Oggetto dell'indagine: Progetto per la realizzazione di un parco eolico in località Corona Prima - Comune di Tricarico (MT);

**VALUTAZIONE DI IMPATTO ACUSTICO PREVISIONALE
RAPPORTO E RILIEVO FONOMETRICO IN AMBIENTE ESTERNO**

**ADDENDUM ALLA RELAZIONE TECNICA
PER AVVENUTA VARIAZIONE DEL LAYOUT DEI RICETTORI**

21 Febbraio 2019

Figura 1: posizione su ortofoto del ricettore n.7

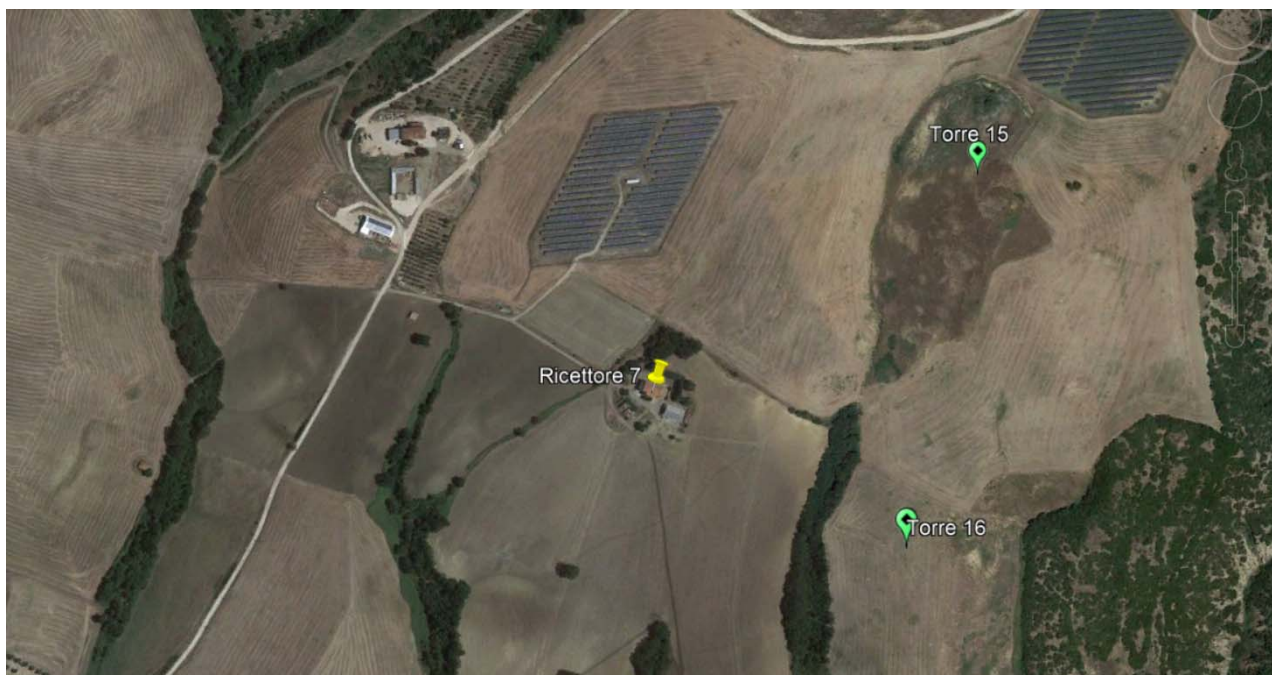
In particolare oltre ai 6 ricettori già individuati ed evidenziati nella tabella a pagina 13 della Relazione di Valutazione di Impatto Acustico previsionale ed. luglio 2014, vi è la presenza di un fabbricato di tipo residenziale che ha subito di recente una variazione catastale, passando in categoria A/3 (abitazione di tipo economico). Tale fabbricato ubicato in Località Corona Prima ed identificato alle coordinate geografiche 40°39'56.11"N - 16°13'31.94"E, costituisce ulteriore ricettore (Ricettore 7).

Sulla base delle misurazioni fonometriche e delle valutazioni modellistiche effettuate, considerando il funzionamento in continuo delle sorgenti sonore di futura installazione e le caratteristiche acustiche delle sorgenti sonore attive sul sito, si possono ragionevolmente stimare i seguenti valori dei livelli di immissione:

Valore stimato diurno	Valore stimato notturno
Ricettore 7	49,00 dB(A)	46,00 dB(A)

Tempo di osservazione	LA	LR	LD
Ricettore 7	Diurno	45,00 dB(A)	43,00 dB(A)	2,00 dB(A)
	Notturmo	43,00 dB(A)	41,00 dB(A)	2,00 dB(A)

Alla luce di tali considerazioni, si conferma che i livelli di Immissione acustica e i Livelli Differenziali al Ricettore 7 così stimati, non risultano superare i Valori Limite previsti da normativa.
